PREFEITURA MUNICIPAL DE PORTO ALEGRE

RESOLUÇÃO Nº 514/75

ASSUNTO: MODIFICAÇÃO DE TRAÇADO.

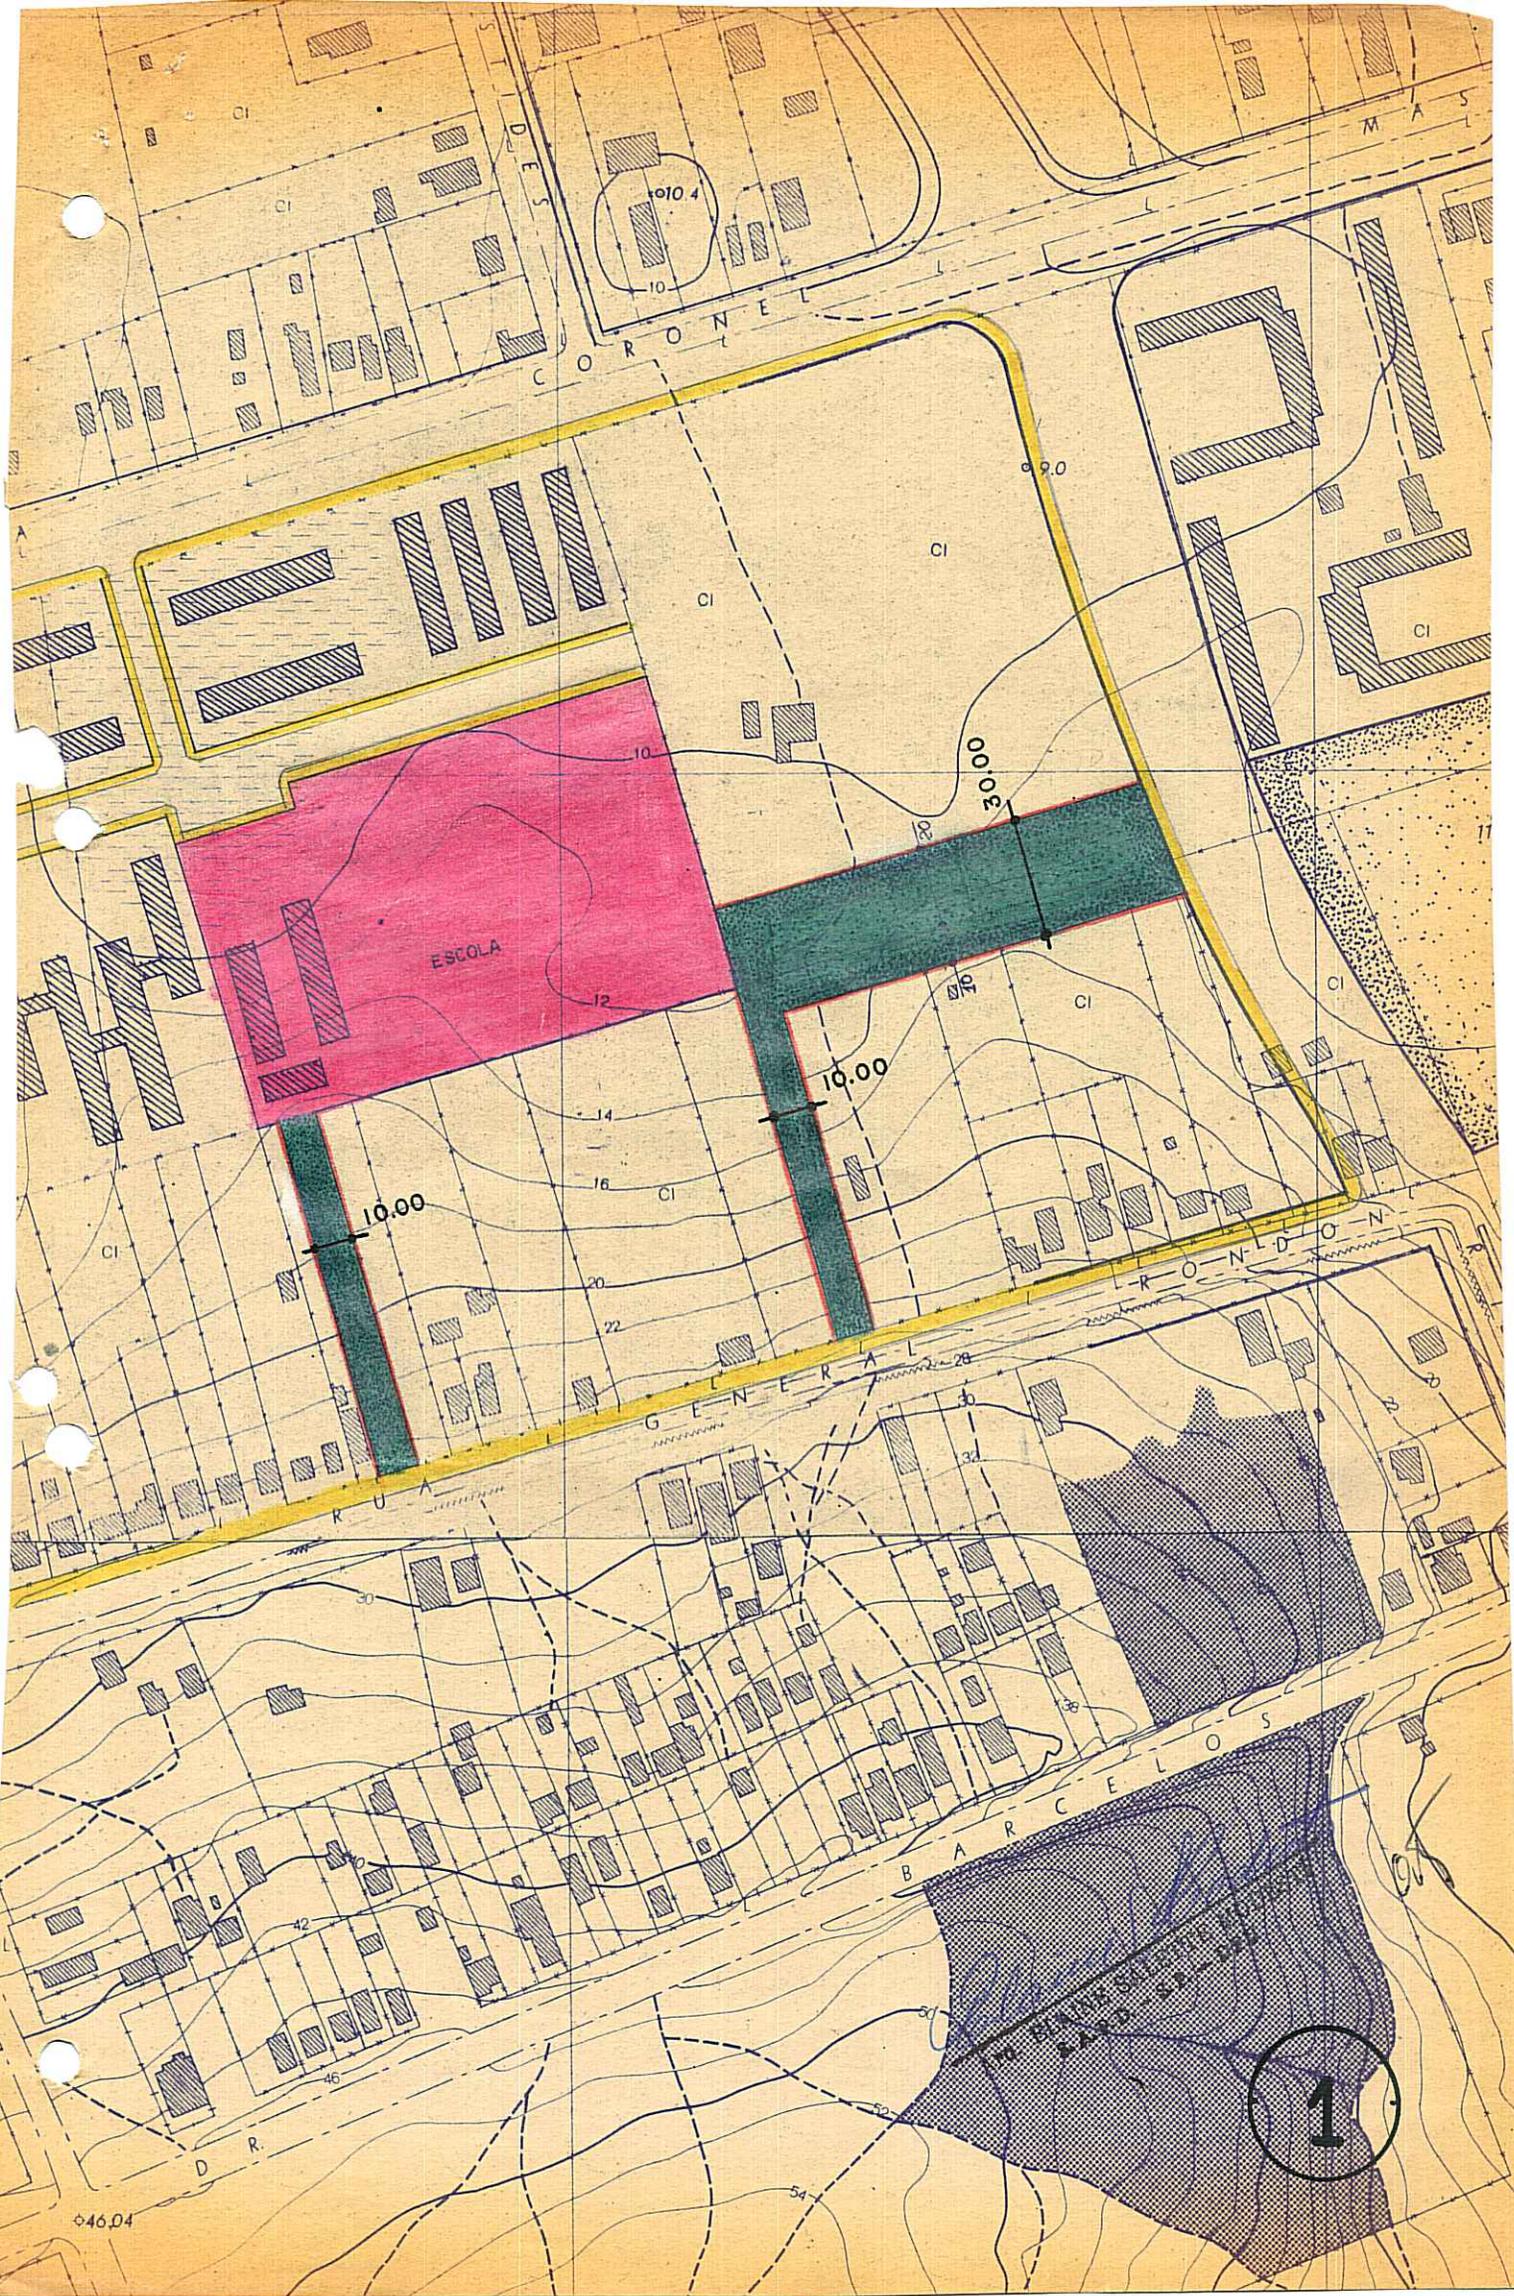
O deslocamento da passagem para pedestres prevista pelo Plano Diretor, ligando a Rua Gen. Rondon à área do Grupo Escolar Osório Duque Estrada situado no interior do quarteirão, conforme graficação da planta anexa nº "2".

Motivada por outro processo, visitamos o local e constatamos a existência de um Beco de Servidão, junto ao nº 1532 da Rua Gen. Rondon, o qual está sendo usado pela população local, como acesso ao Grupo Escolar situado no interior do quarteirão. Em levantamento realizado, constatou-se que a largura do Beco é de 5,80m, possuindo inclusive iluminação pública.

Propõe-se o deslocamento da passagem para pedestres prevista pelo Plano Diretor, para nova posição, absorvendo o referido Beco e alargando-o para a dimensão mínima prevista em Lei: 6,00m. Tudo de conformidade com planta anexa nº "2".
